**Oggetto:** Risposta/Controdeduzioni tecniche alle osservazioni del Comune di Nuoro Settore 5 Programmazione e Gestione del Territorio. COMUNE DI NUORO (c\_f979) REG\_UFFICIALE USCITA n. 0031324 del 03/05/2024, MASE REGISTRO UFFICIALE ENTRATA 0081266 del 03/05/2024.

**Progetto:** **[ID-VIP: 10974]** "Istanza per il rilascio del Provvedimento di VIA-PNIEC nell'ambito del P.U.A. ai sensi dell'art. 27 del D.Lgs. 152/2006 relativa al progetto definitivo di impianto eolico "CE Nuoro Nord" con potenza complessiva di 46,2 MW nel Comune di Orune (NU) con opere di connessione alla RTN nel Comune di Nuoro (NU)".

**Proponente:** AEI WIND PROJECT VIII S.r.l.

**Fig. 1 ELB.PE.08**

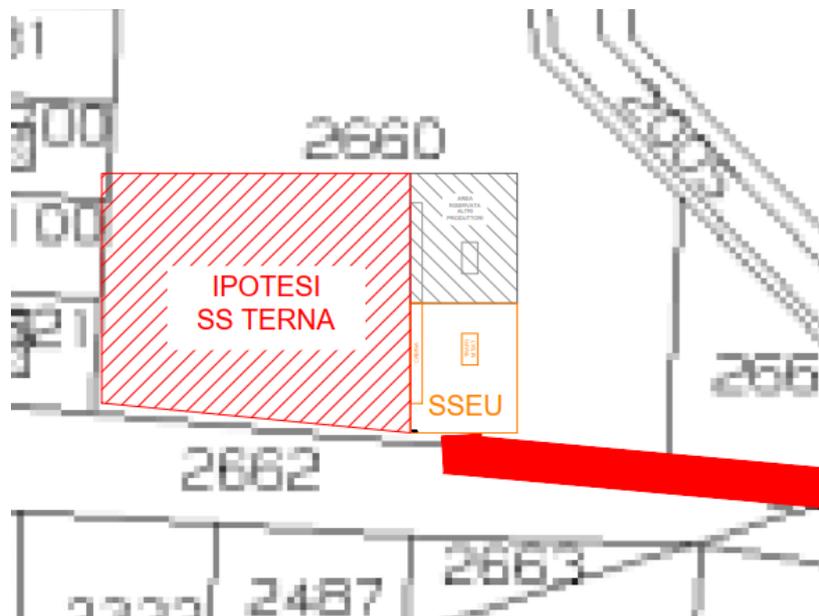
2. *L'edificio facente parte della Sottostazione elettrica utente (SSEU) non rispetta i distacchi minimi previsti dalle strade di lottizzazione di mt. 8.00 (vedi tavola ELB PE 10), considerato che non sono state allegate né planimetrie esaustive con la consistenza delle/i aree/lotti oggetto di intervento, l'esatta ubicazione dei fabbricati e le relative distanze dalle strade e dai confini;*

L'inquadratura della SSEU è indicativo come mostrato nella tavola ELB.PE.08 (Fig.1), ci preme sottolineare che l'estratto della tavola da voi menzionata ELB.PE.10 (Fig.2) riporta le distanze relative delle strutture rispetto all'area considerata ma non si evince che il muro di recinzione della SSEU non coincide con il bordo della strada; infatti, si distacca da questo di circa un metro distaccando l'edificio dalla strada di 8.5 metri, rispettando le distanze minime.
